Samlede bemærkninger til Lokalplan 1115 - 1 og kommuneplantillæg nr. 1.

Vedrøring høring for lokalplan 1115.

Emne: Lokalplan 1115

Kortbilag 2

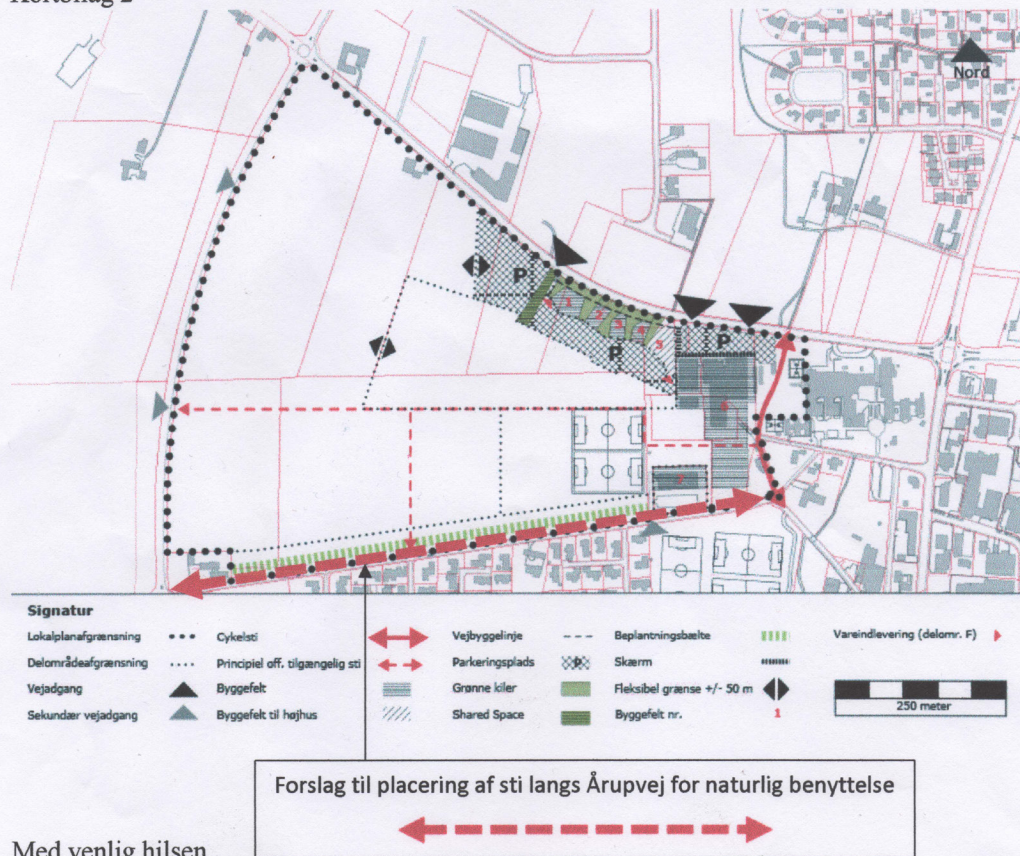
Derfor var det en glæde at se at der var tiltænkt offentlig tilgængelige stier i den nye lokalplan (Kortbilag 2), dog udmunder denne ved årupvænget, og der hvor færdsel af bløde trafikanter foregår i dag er der tiltænkt et beplantningsbælte. Hvilket ikke stemmer helt overens med vedhæftet bilag "vedr. trafikale planlægning for cyklister og gående langs Årupvej." I henhold til kommuneplanen "Mobilitetens betydning for bosætning" står der følgende:

På baggrund af dette vil vi gerne opfordre til at der langs beplantningsbæltet opføres gang- og cykelsti ud mod Årupvej, så der sikres sikker transport og tryghed for forældrene til børnehaven og skole, samtidigt med at der sikres sikkert færdsel for de blødetrafikanter til lægehuset og viderefærdelse ned i byen til indkøb og offentlig transport. Dette vil give et bedre helhedsindtryk af byen som sammenhængende. På kopien af kortbilag 2 på næste side er der foreslået lokation af stisystem vist med rød.
